חוות דעת מומחה

הנדון: רכוש משותף בבניין, רחוב רב [REDACTED]

מקום עבודה: בדק בית

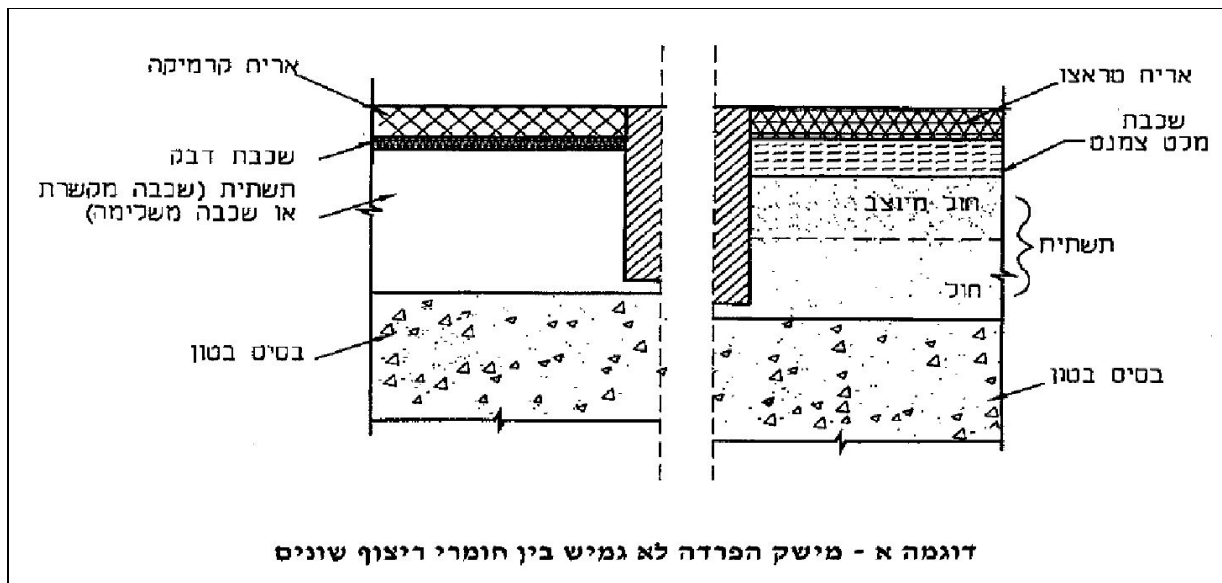
ברצפת לובי קומתי של בניין וחדרי עזר בוצע ריצוף מאריחי קרמיקה במידות 33*33 ס"מ. בקומת כניסה בוצע. 3. ריצוף מאריחי גרניט פורצלן במידות 60*60 ס"מ. אותרו ליקויים הבאים

א. רוחב המישקים שבין אריחים ברצפת לובי קומתי של קומת גג, מבואה לבניין, חדר עגלות חדר משואות מם, חדר אשפה פחות מ 3 מ"מ המינימליים כנדרש עפ"י תקן ישראלי ת"י 1555 חלק 3 (2003) סעיף 4.6.1 :

כעיקרון התיקון דורש פירוק והחלפת אריחי קרמיקה אך בהתאם להסכמת הדיירים ניתן לבצע מילוי (משיקים בצורה סבירה) $(\text{מ}^* \text{ר}^0 \text{ ש}^* \text{ח}^* \text{מ}^* \text{ר}^* = \text{ש}^* \text{ח}^* \text{ש}^* \text{ח}^*)$ (ולפצות את הדיירים במחצית הסכום בהחלפת הריצוף) $(\text{מ}^* \text{ר}^* \text{ ש}^* \text{ח}^* \text{ש}^* \text{ח}^* = \text{ש}^* \text{ח}^* \text{ש}^* \text{ח}^*)$

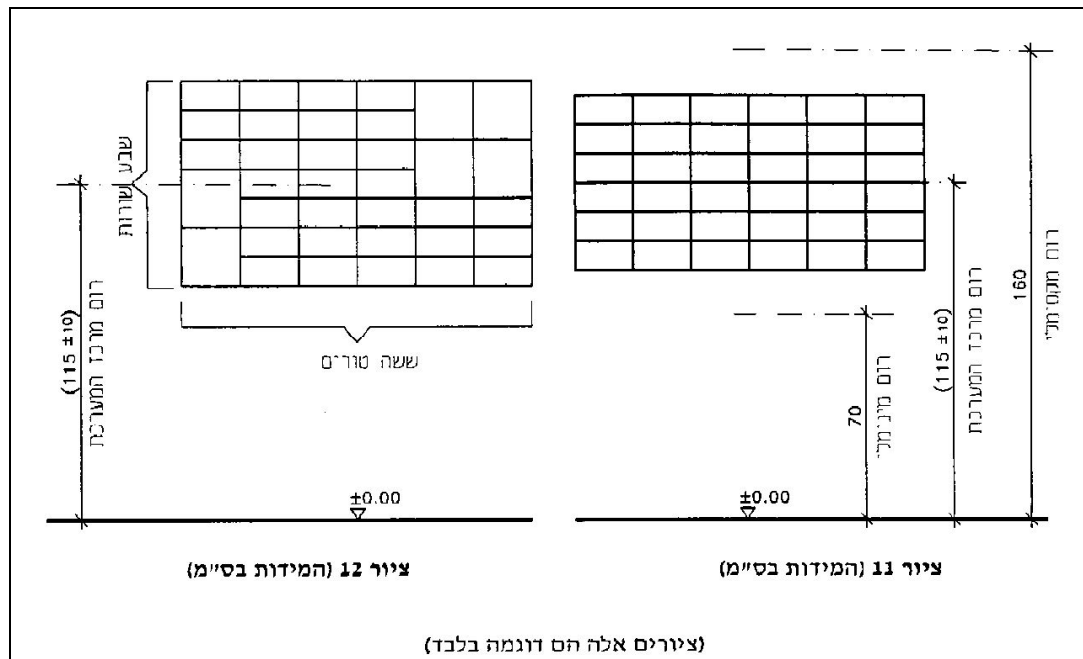
רום דופן עליון של מערכת גבוהה מ 160 ס"מ המקסימאליות, רום מרכז המערכת הינו 135. 4. ס"מ במקום 10 ± 115 ס"מ כנדרש בסעיף 5.4 שבתקן, ציטוט

- לשנות קונסטרוקציה של וויטרינה ולשנות גובה התקנת המערכת -
- להוסיף 3 תיבות דואה -
- לשנות לוח למניעת גניבות דברי דואר -
- להוסיף אמצעי זיהוי-

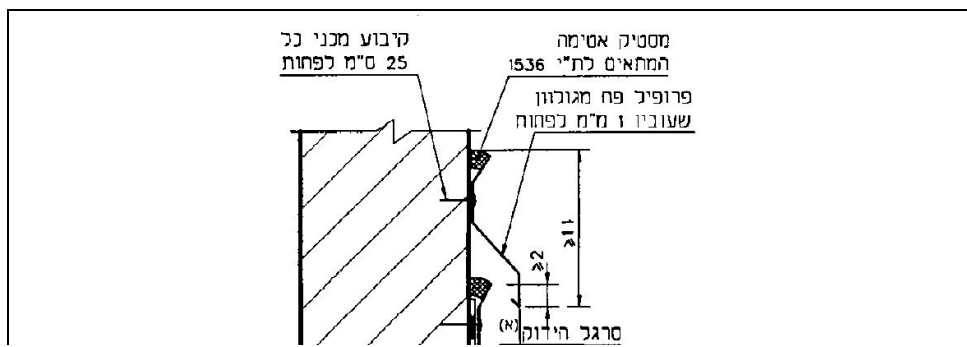
א. בבדיקה ויזואלית נראה שלא בוצע קיבוע מכני בקצה עליון של יריעות כנדרש ע"פ תקן ישראלי ת"י 1752 (2) סעיף 4.2.4.2, ציטוט

(יש לבצע (בהתאם להוראות מתכנן) כ $\text{מ"א} * \text{ש"ח/מ"א} = \text{ש"ח}$)

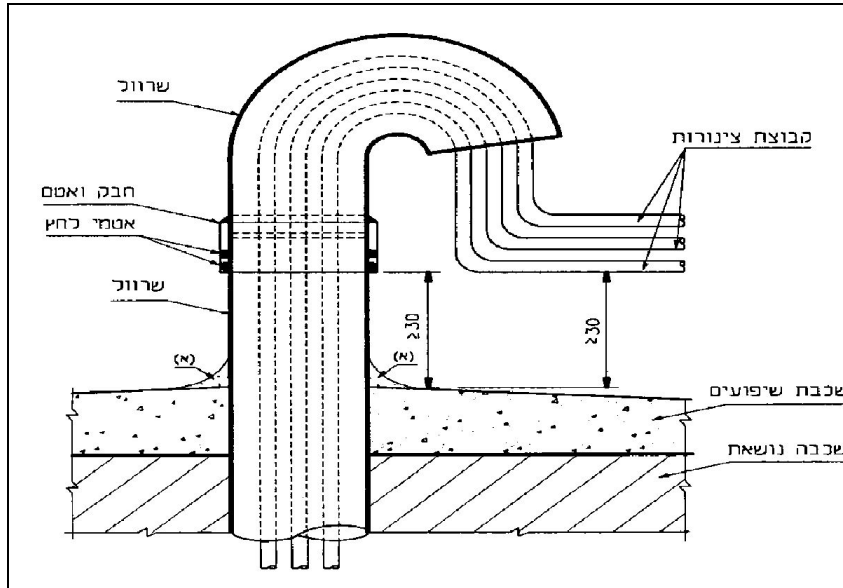
ו. שלוליות באזור פתחי ניקוז באזור צפון-מערבי וצפון-מזרחי של גג עומק שלולית מעל 10 מ"מ אסורה ע"פ ת"י 1752 (1) פרק "ד" סעיף "ד", ציטוט

(מומלץ להנמיך פתחי ניקוז) $\text{יח'} \cdot \text{ש"ח/יח'} = \text{ש"ח}$

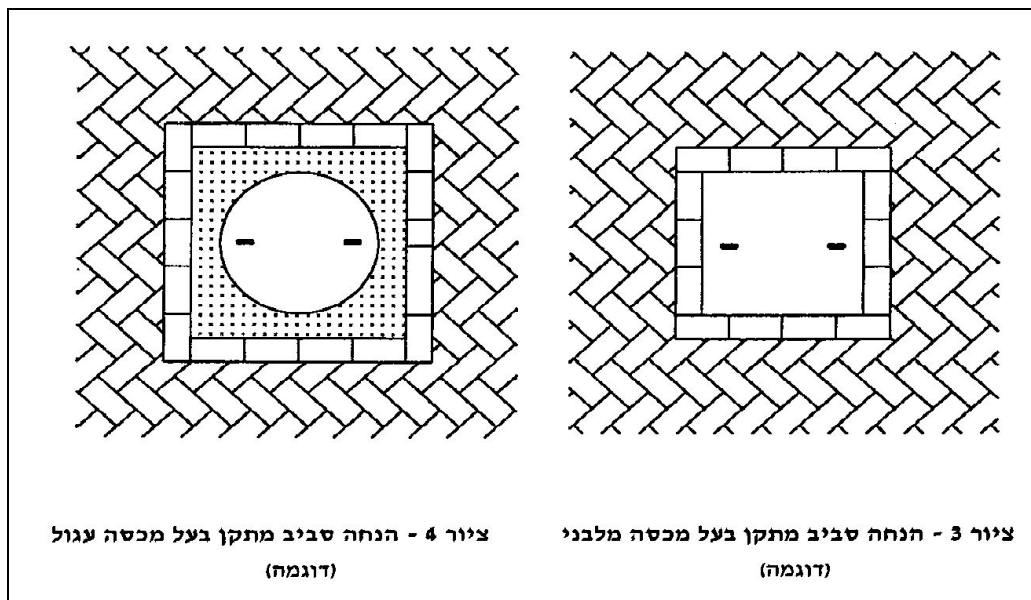
א.שקיעת אבנים משתלבות באזור תא בקרה של מערכת נקזים שבחלק צפון-מערבי של חצר
יש לפרק ריצוף, לתקן תשתית ולרצף שנית
(מ"ר* ש"ח/מ"ר= ש"ח

ב.שקיעת אבנים משתלבות ברצפה חניות מס' 12,28 (ליד קיר חוץ) במעבר בין חניות 35-36;
(27,28-29). יש לפרק ריצוף, לתקן תשתית ולרצף שנית (5 מ"ר* ש"ח/מ"ר= ש"ח

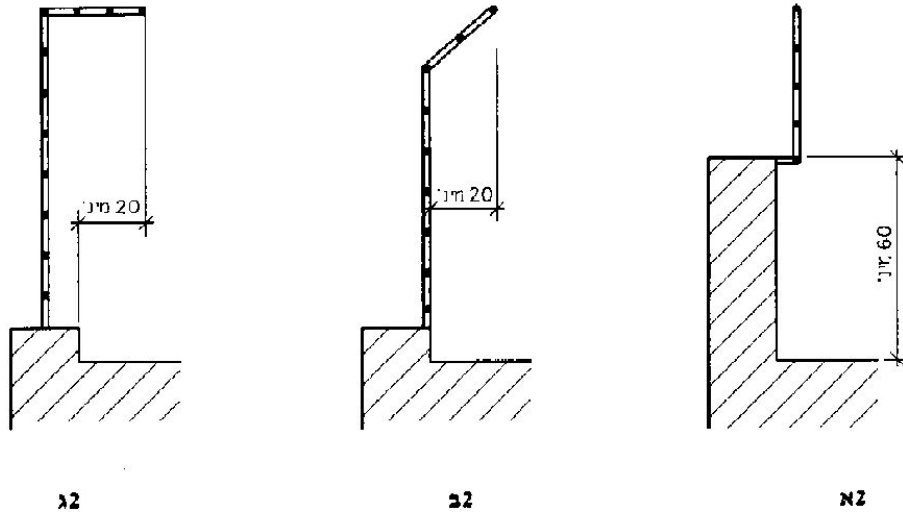
א. התקלפות צבע וסדקים נימיים בשכבת טייח בצידו ובחלק עליון של גדר יצוקה. קיימים גם סדקים (באזור תפרי התפשטות לאורך הגדר וגם בפניות באזור שינוי כוון הגדר) (במרכזה לתיקון

יש לבצע עיבוד תפרים ומילוי מרווח בחומר גמיש -

יש לסתת לעומק הסדקים למלאותם בטיט צמנטי עם תוסף אקרילי ולחזק ברשת פיברגלס במידת - הצורך

יש לצבוע גדר במלואה אחרי תיקונים. עלות עבודות מוערכת - (בכ ($\text{מ"א} * \text{מ"י} * \text{ש"ח/מ"א} = \text{ש"ח}$)

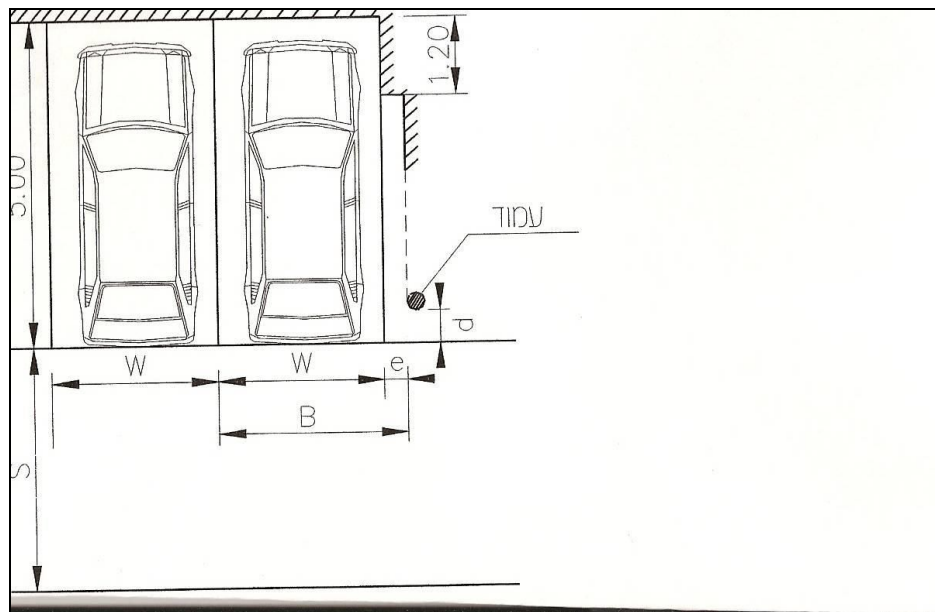
גובה חניה באזור כניסה צפונית לחניון, באזור חניה מס' 3 וחניה מס' 4 הינו 190-215 ס"מ במקום 220 ס"מ.4: המינימליים הנדרשים ע"פ הנחיות לתכנון חניה של משרד התחבורה (פרק 'ד' חניונים) סעיף 7, ציטוט

לא ניתן לתיקון. יש להיעזר בשמאי מקרקעין לאפשרות ירידת ערך המבנה
